监理工程师通知单

工程名称：兰溪市梦辉新能源有限公司 400KWp 分布式光伏发电项目（摩托斯车业）

编号：CZZH-LXMTS-TZ-002

主题：关于工程缺陷整改问题

附：图片

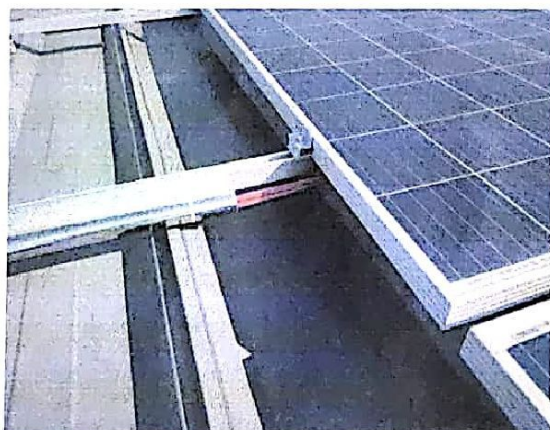
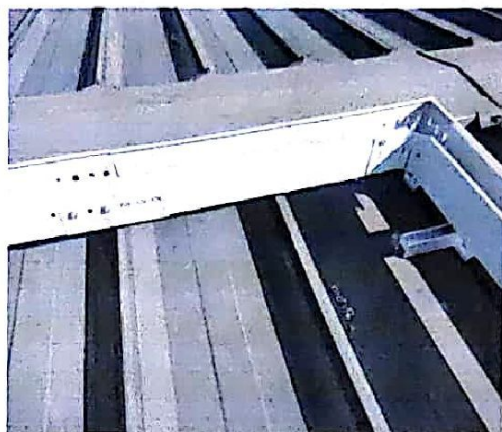
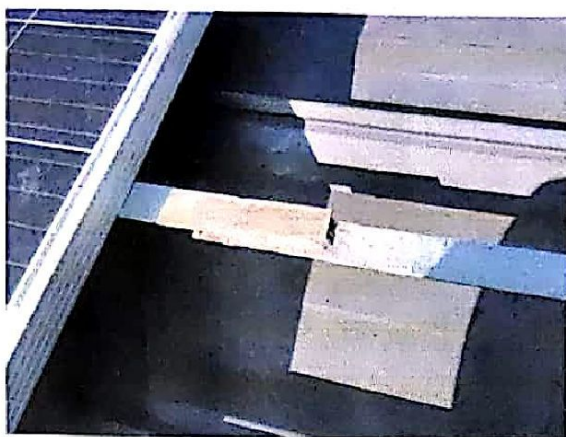
- 1) 屋顶防雷接地扁铁焊接处未除锈刷防腐漆；
- 2) 电缆桥架盖板未安装固定，且转弯处缺少螺栓固定及跨接地线；
- 3) 组件边压块缺少导电片；
- 4) 运维检修通道踏步板缺少，不符合图纸设计；
- 5) 直流电缆穿管保护镀锌钢管尺寸不足。

针对以上问题请贵公司施工项目部接到通知后，即刻进行整改，并 2 日内进行回复。
